IXELLES. Rue du Conseil, 1 - 25
(= le n.1 partiellement en zone de protection de l'Hôtel communal et son jardin - ancienne demeure Charles de Beriot et la Malibran)
PERMIS D'URBANISME: Réaménager de façade à façade le tronçon de la rue du Conseil entre la place Fernand Cocq et la rue de la Crèche : redessiner le profil (plain-pied), réaliser des jardins de pluie, planter 6 arbres
Demande de BUP – DU du 06/05/2024

Avis de la CRMS

Situation projetée
(Document extrait du dossier de demande)

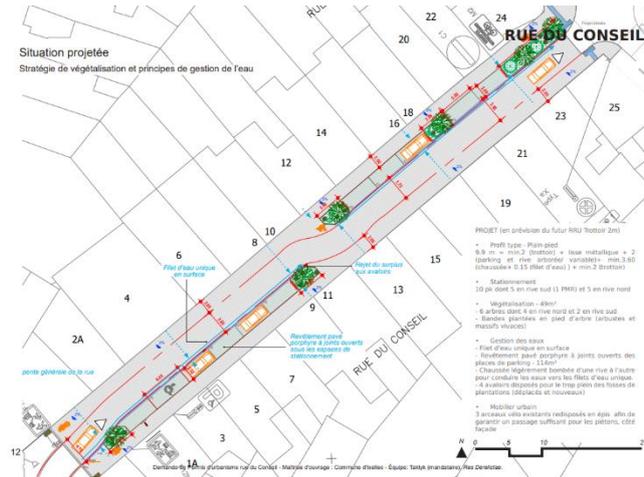
- En l'absence de bordures, comment garantir la protection des jardins de pluie ? L'Assemblée émet en outre des craintes sur le comportement de ce type d'aménagement en hiver ;

- Comment prévenir le stationnement sauvage en dehors des emplacements et assurer le dégagement des cheminements piétons ? La Commission constate que la place réservée aux voitures reste aussi importante dans le projet que dans la situation existante ;

- L'espace ne risque-t-il pas à terme d'être complexifié par l'adjonction de bacs, potelets, ou autres dispositifs ? De manière générale, le dessin proposé semble assez théorique et peu adapté à la réalité du terrain. Il semble fort probable que d'autres dispositifs s'ajoutent au fur et à mesure, encombrant ainsi l'espace qui se veut épuré au stade du projet ;

- La verdurisation devrait davantage tenir compte de l'échelle de la rue, de sa largeur restreinte et du paysage urbain néoclassique bien préservé (enfilades, cohérence, perspectives). Il conviendrait à cette fin d'adapter la hauteur des plantations (se limiter à la strate arbustive) ;

- Selon le même raisonnement, la CRMS questionne la pertinence de l'aménagement asymétrique (type « chicane »), peu adapté à la configuration de la rue et à la lisibilité de son tracé.
